1350051846-NOT-001

MERKNADER TIL FORNEBUBANENS GRUNNVANNSKONSEPT

Oppdragsnavn **Fornebu Sør**
 Prosjekt nr. **1350051846**
 Kunde **KLP, OBOS, Fornebu Sentrum Utvikling AS**
 Dokument type **Notat**
 Versjon **00**
 Dato **16.11.2022**
 Utført av **Michael Rene Helgestad, Rolf Hauan, Knut Kure, Peder Loraas, Åsmund Sjelmo og Einar Vegsundvaag**
 Godkjent av **Einar Vegsundvaag**
 Oppdragsnavn **Fornebu Sør**
 Kunde **KLP, OBOS, Fornebu Sentrum utvikling AS**

Figur 5-1: Registrert relativ poretrykksreduksjon i grunn, mot avstand fra byggegrop. Resultatene viser avtagende poretrykksreduksjon ved injeksjon og infiltrasjon. Hentet fra NGI¹⁰

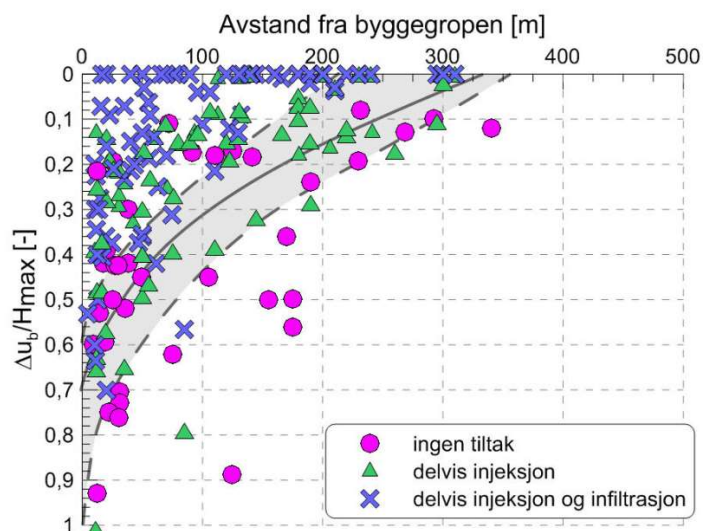
Det kan oppstå setninger som påløper over lang tid. Dersom FOB ikke lykkes med å tette berget tilstrekkelig vil det kunne oppstå en situasjon hvor FOB drenerer ut grunnvannet til et lavere nivå enn planlagt. Total størrelse på setninger avhenger av løsmassemektighet, type løsmasser, avstand til byggegrop, drensivå og senkning av grunnvann/poretrykksfall. Empiriske formler tilsier setninger på terreng utenfor en byggegrop i størrelsesorden 0,5 – 1,5 % av utgravingsnivået, avhengig av faktorene over. En senkning av grunnvannstanden vil føre til poretrykksfall i tilstøtende grunn. Erfaringstall viser at det har blitt registrert poretrykksfall over 300 m fra byggegrop i enkelte tilfeller, se Figur 5-1.

FOB har selv beregnet poretrykksfall og setninger i området på nordsiden av Fornebu Senter og opp mot Regattaveien. Disse setningene er beregnet til en størrelse opp mot 8-9 cm i enkeltområder og med varighet opp mot 80 år¹¹. I denne beregningen er det kun tatt høyde for FOB sine utgravninger i forbindelse med etablering av Basen og tunell. Det er ikke tatt hensyn til utbyggenes senere masseuttak mot omkringliggende veinett. Det er grunn til å anta at FOB sitt influensområde ville strukket seg lenger, og at resultatene fra beregninger ville vært forverret, dersom kombinasjonen av tiltak hadde vært sett under ett. Det opplyses i den forbindelse om at eksempelvis deler av kjelleren på Fornebu Senter er bygget opp med gulv på grunn-konstruksjon og at gulvet derfor kan være sensitivt for setninger. Det vil være svært utfordrende og uoversiktlig i senere tid å ansvarsbelegge en enkelt aktør for eventuelle setninger på omkringliggende områder, som oppstår over mange år. Vår bekymring er at andre aktørers utbygging feilaktig vil kunne bli pekt på som årsaken til setninger som eventuelt blir initiert av FOB. Det er vår oppfatning at FOB sitt grunnvannskonsept medfører en høy risiko sammenlignet med utbyggenes planer, samt at faren for skade på tredjepart er stor.

Figur 5-2: Sideveis drenasje, utvidet influensområde

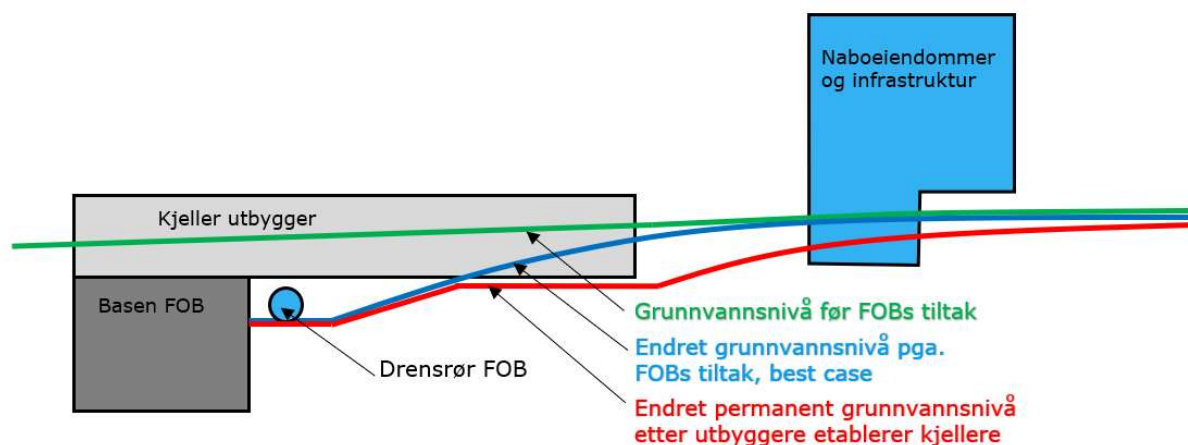
At FOB med sin grunnvannstrategi aktivt drenerer grunnvannet ned til kote +4 og +5, og om mulig også helt ned til laveste pumpenivå i Basen, påfører utbyggerne ekstra kompleksitet ved deres senere og etappevis etablering av byggegrop. Figur 5-2 er en skjematisk fremstilling av en situasjon der FOB sin drensledning vil senke grunnvannstanden omkring sin base. Utstrekningen av denne grunnvannssenkningen vil være avhengig av hvor tette masser/fjell det er på området. Når utbyggerne etablerer kjellere, vil det være komplisert å gjenetablere en vanntett barriere mot drensledning for å unngå å senke grunnvannstanden i ett enda større område. Dette gjelder selv om utbyggerne bygger vanntette kjellere da det er sjiktet rundt og under kjeller som vil være vannførende. FOB sin drensledning vil da kunne medføre senkning av grunnvannstanden til naboeiendommer som vil kunne forverres når utbyggerne etablerer kjellere. Skader som følge av denne senkningen vil da ha årsaksammenheng med FOB sin drensledning selv da dette skjer under utbyggenes sine byggeaktiviteter. Samtidig vil grunnvannet som dreneres bort belaste FOB sin drensledning og igjen kommunalt ledningsnett. Som følge av FOBs tiltak kan utbyggerne bli tvunget til å gjennomføre kostnadsdrivende tiltak for å minimere permanent sideveis drenasje ned mot FOB.

Utbyggerne har alle forutsatt å utføre sine konstruksjoner under eksisterende grunnvannstand etter normal praksis, med vanntette konstruksjoner og med omkringliggende drenerende masser. Til tross for at utbyggerne legger opp til et konsept med lav risiko forsøker Forneubanen med sitt konsept å legge føringer for utbyggernes senere grunnvannskonsepter, samt pålegge utbyggerne flere konkrete ansvarsområder mot deres egen vilje, hvorpå konsekvensene av manglende ivaretagelse er store. Herunder nevnes¹²:
